PARC ÉOLIEN DE NEW RICHMOND
Étude d'impact sur l'environnement
Volume 5 • Document de réponses à la deuxième
série de questions et commentaires

Dossier 3211-12-156
Novembre 2009

Document de réponses à la deuxième série de questions et commentaires

CARTE 5-1 CONTRAINTES, INFRASTRUCTURES DU PROJET ET SENTIERS DE VÉHICULES RÉCRÉATIFS

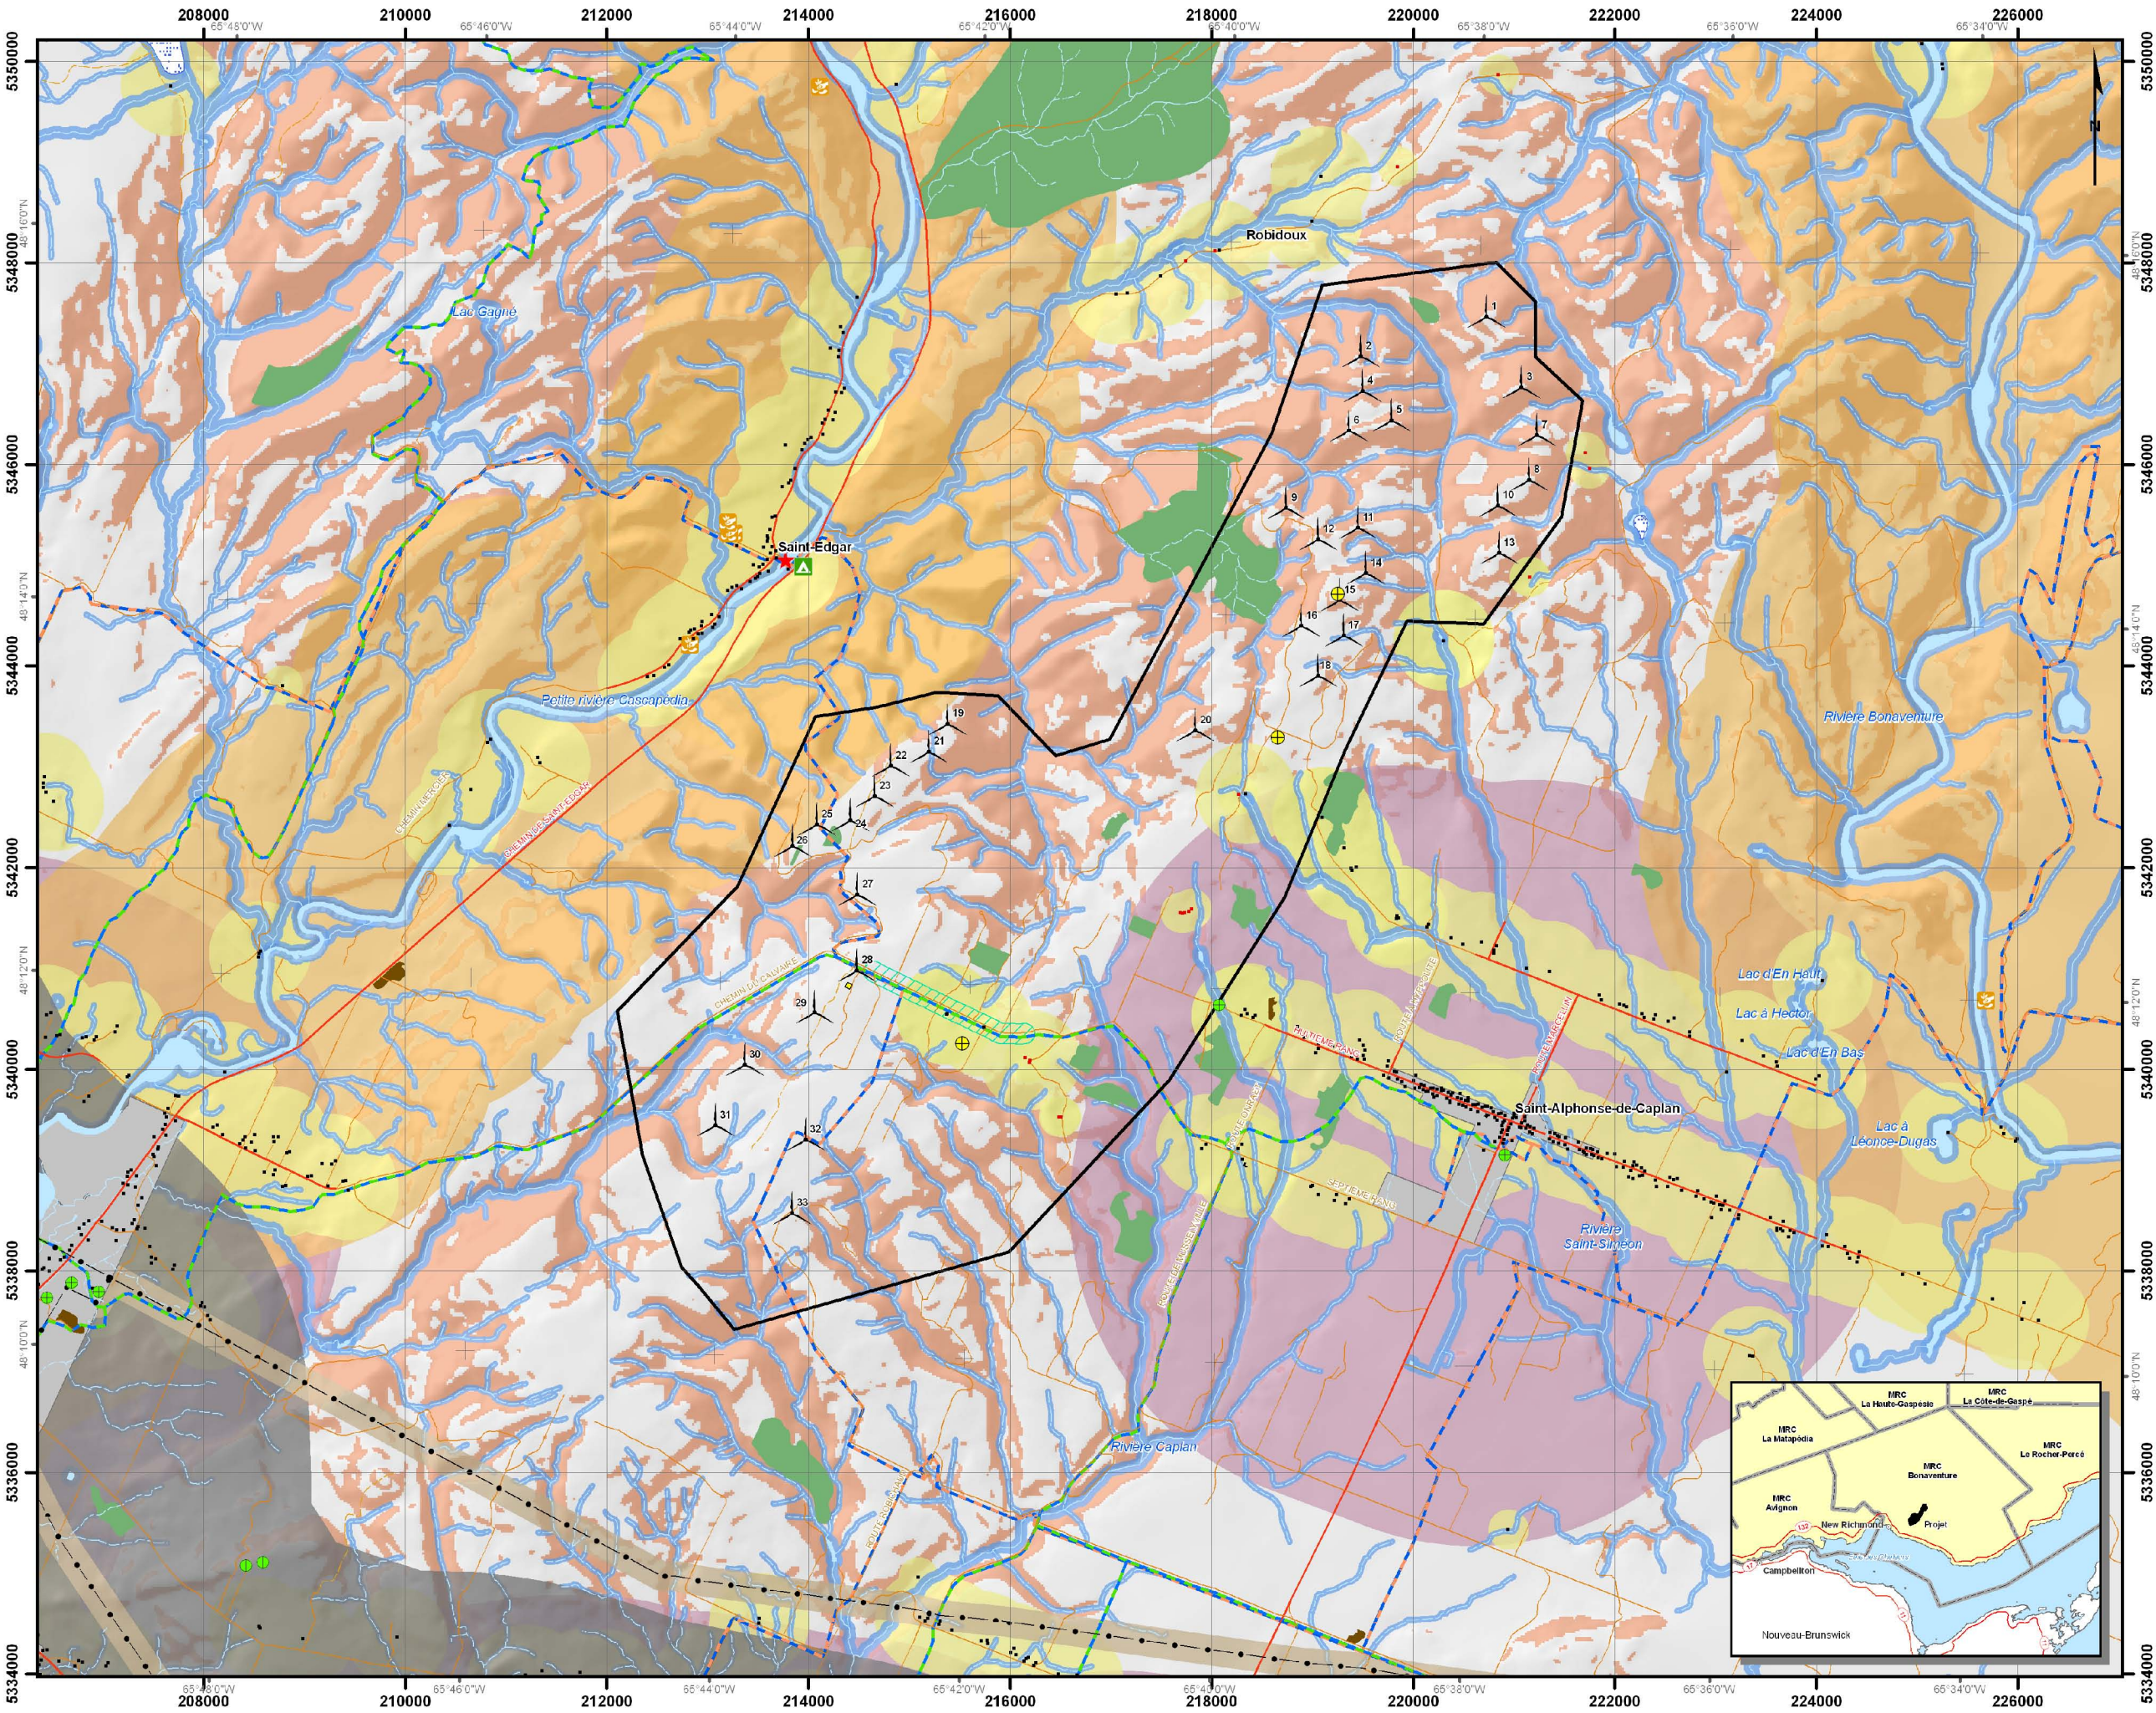
En réponse à la question 43, l'initiateur ne mentionne que l'éolienne #29 comme infrastructure à proximité d'un sentier de motoneige. Pourtant, les éoliennes #24, 25, 27, 28 et 32 sont toujours à une proximité de 200 mètres et moins d'un sentier de motoneige ou de quad.

En lien avec ces commentaires, nous demandons à ce que les sentiers soient cartographiés sur la carte des contraintes et infrastructures du projet et non seulement sur la carte à une moindre échelle (carte 4-4) où les infrastructures projetées n'y sont pas localisées en parallèle.

Dans le cadre d'une récente rencontre, le 29 octobre dernier avec le Club de Quad Baie des Chaleurs et le club Les Chevaliers de la Motoneige Inc., un protocole visant la relocalisation de certains tronçons de sentier a été discuté. Le club de Quad Baie des Chaleurs a précisé également que ce dernier gère le sentier pendant la période du 1^{er} mai au 31 octobre uniquement. Venterre s'engage à tenir le MRNF informé des ententes conclus dès que les parties auront terminé d'en rédiger les détails.

Advenant le cas où des éoliennes devraient quand même être implantées à moins de 200 mètres des sentiers de motoneige et de quad, Venterre présentera ses méthodes et résultats qui démontreront que la distance choisie est sécuritaire.

Enfin la carte demandée est jointe au présent document (carte 5-1).

CARTE 5-2 DÉPÔTS DE SURFACE

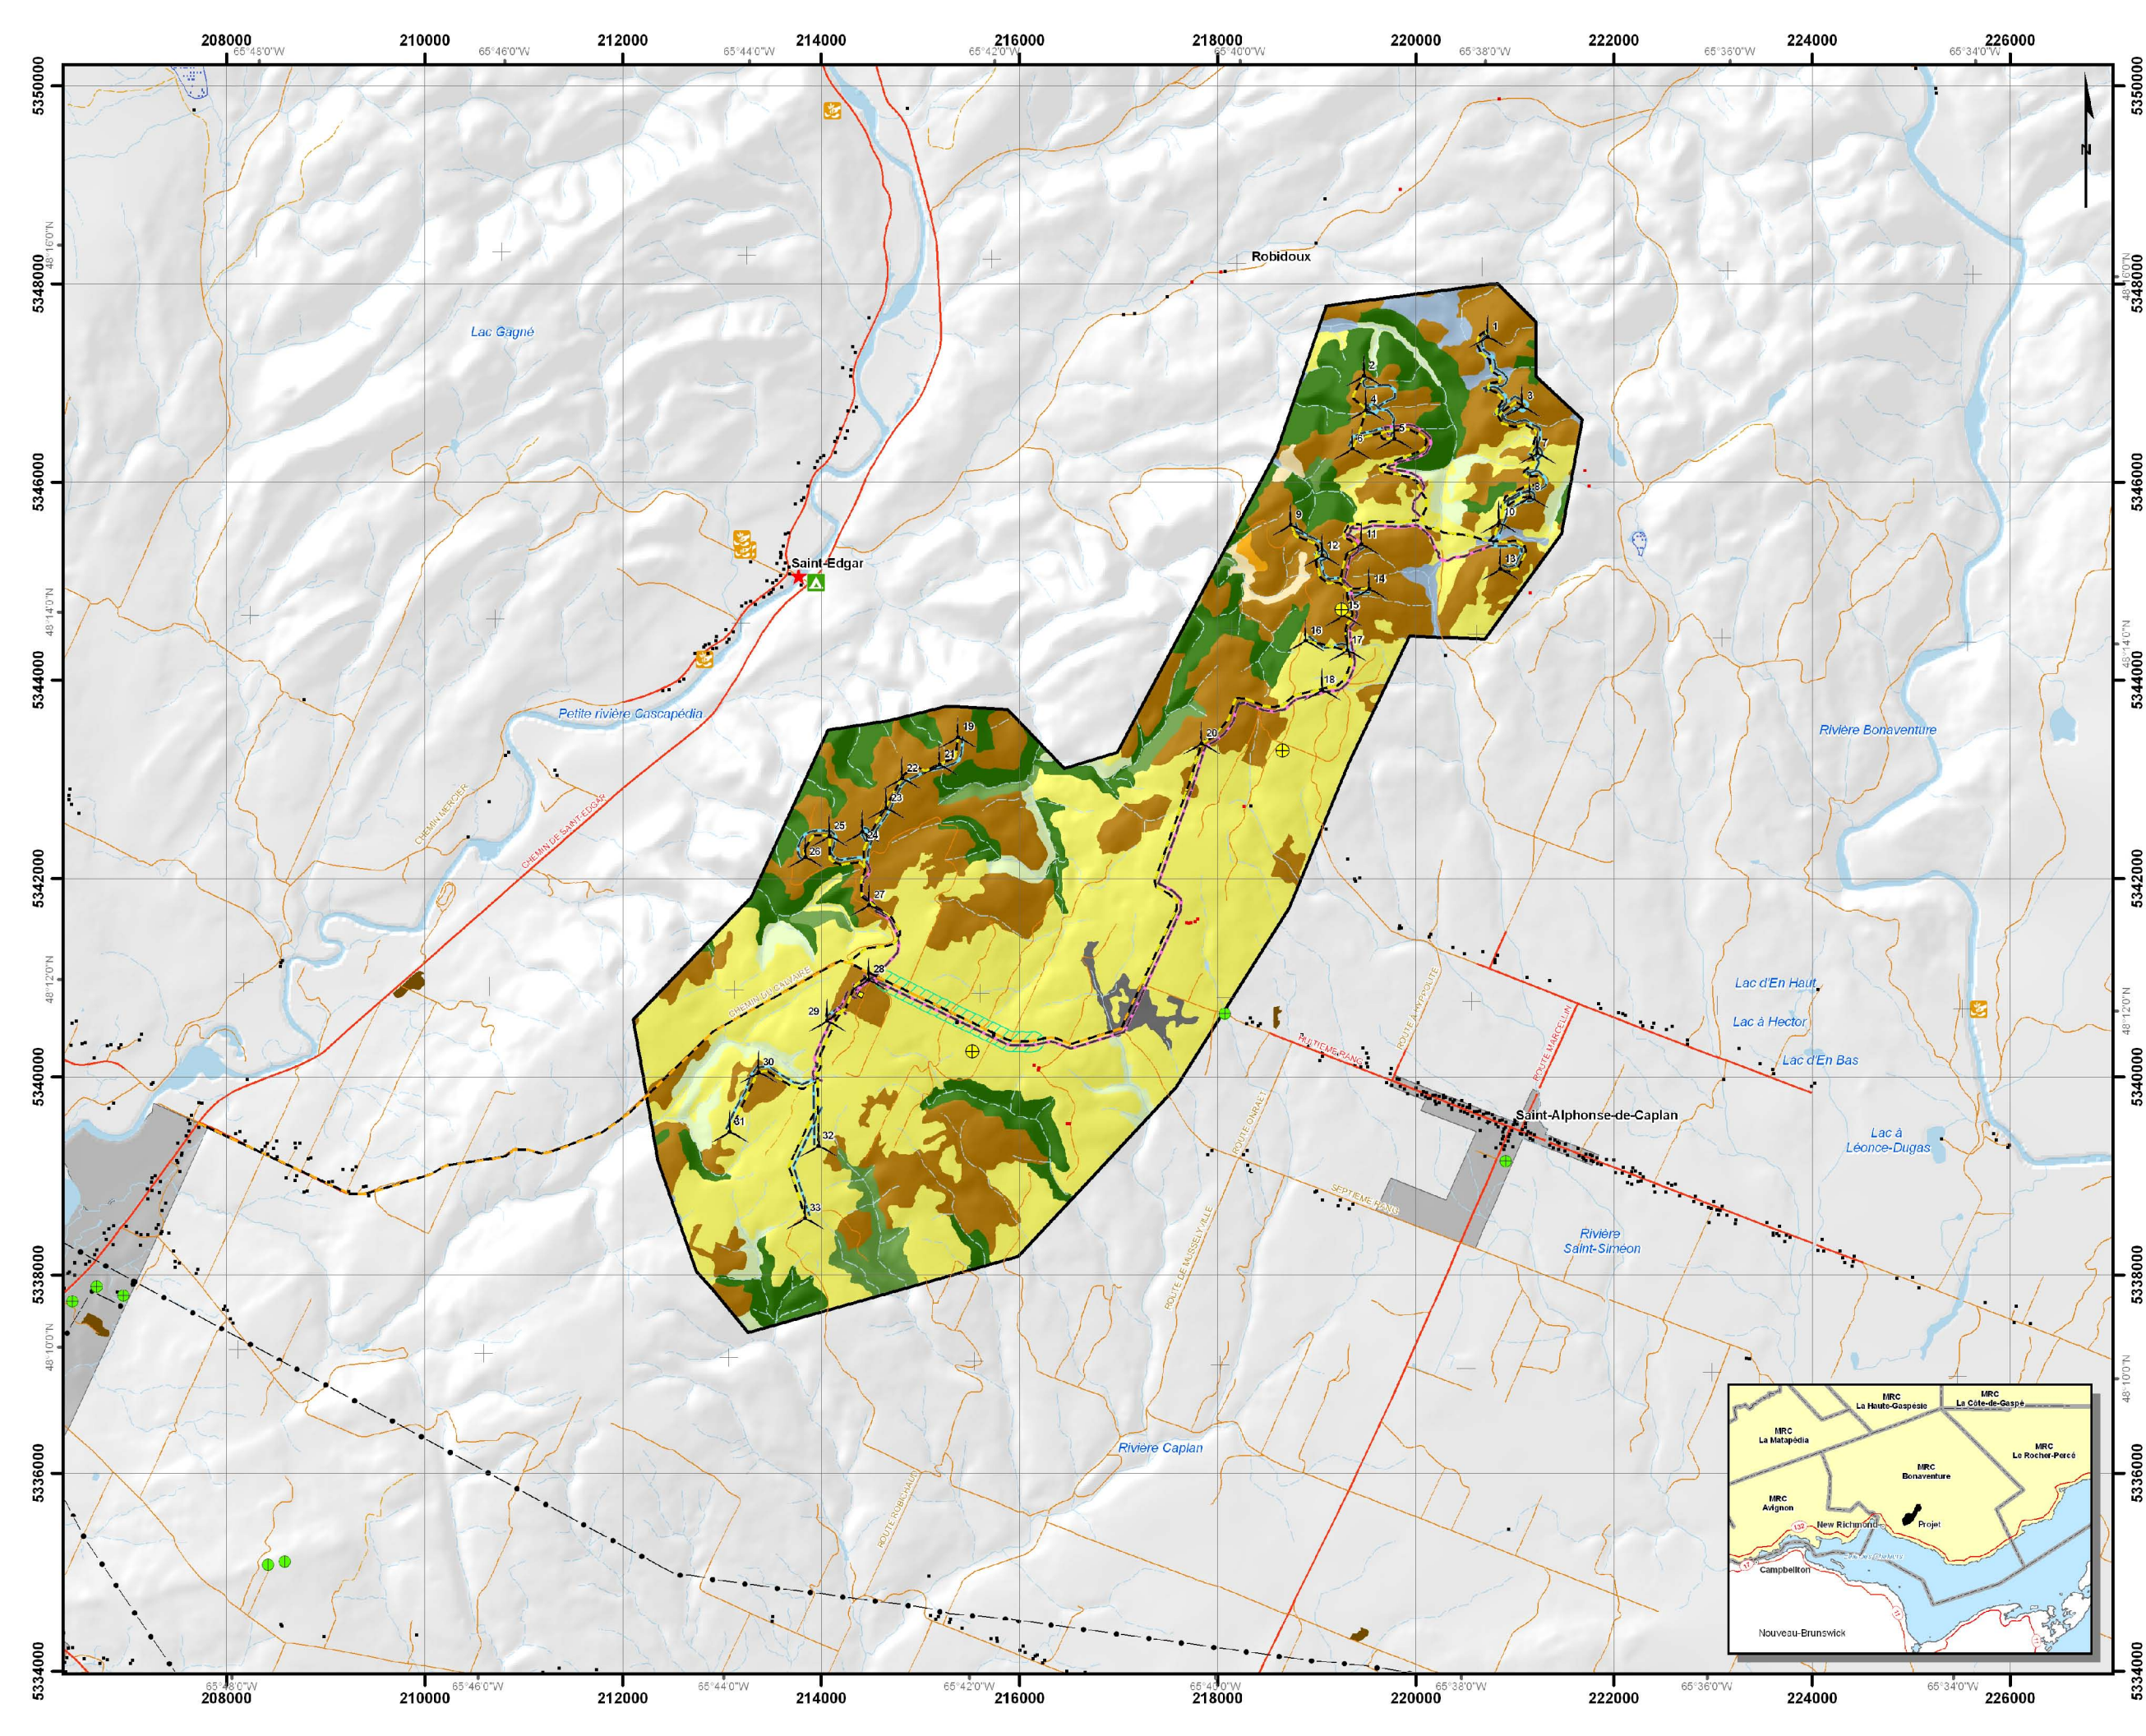
Selon la réponse de la question 56, le roc près de la surface pourrait expliquer un réseau collecteur majoritairement aérien. Le MRNF demande à ce que l'initiateur présente cartographiquement les dépôts de surface.

La configuration du réseau collecteur a été effectuée en fonction des données disponibles. Toutefois, la configuration du réseau collecteur pourra varier en fonction de nouvelles informations, notamment les résultats des études géotechniques. Venterre désire souligner que la configuration du projet a été préparée selon des connaissances préliminaires des sols et que l'impact financier qu'aura une reconfiguration doit être analysé et pris en compte.

La carte des dépôts de surface est jointe au présent document (carte 5-2).
